品番	HH12022	品名	密結タンク取付ボルト	1 / 3
----	---------	----	------------	-------

衛生陶器補修品互換性情報 No. E0019

件名 タンク取付ナット・ボルト互換性の件

**タンク取付ボルト
新旧の違い**

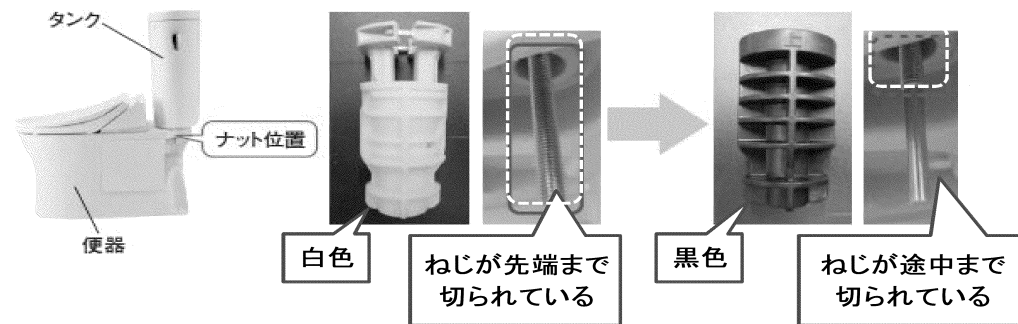
(旧型品) ワンタッチナット式

(新型品) ねじ込み式

<新型品への仕様変更理由> 施工不良によるゆるみ、ぐらつきなどのリスク軽減

* タンク取付ボルト(発注品番:HH12022)を手配し、同梱している2セット全てを上記正しい組み合わせで交換してください。

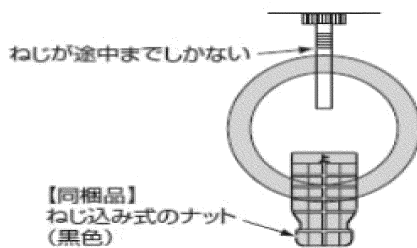
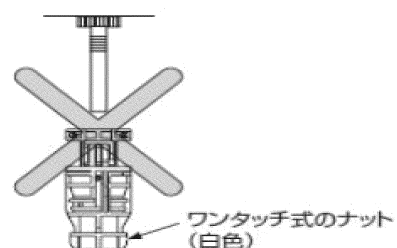
①正しい組み合わせ例

②間違った組み合わせ例

* 正しい組み合わせでない場合は、タンクと便器との固定が不安定となり、水漏れする可能性があるため、必ず正しい組み合わせで施工してください。

- ①正しい組み合わせ:ねじが途中でしかないボルトとねじ込み式ナット(黒色)
- ②間違った組み合わせ:ねじが途中でしかないボルトとワンタッチナット(白色)
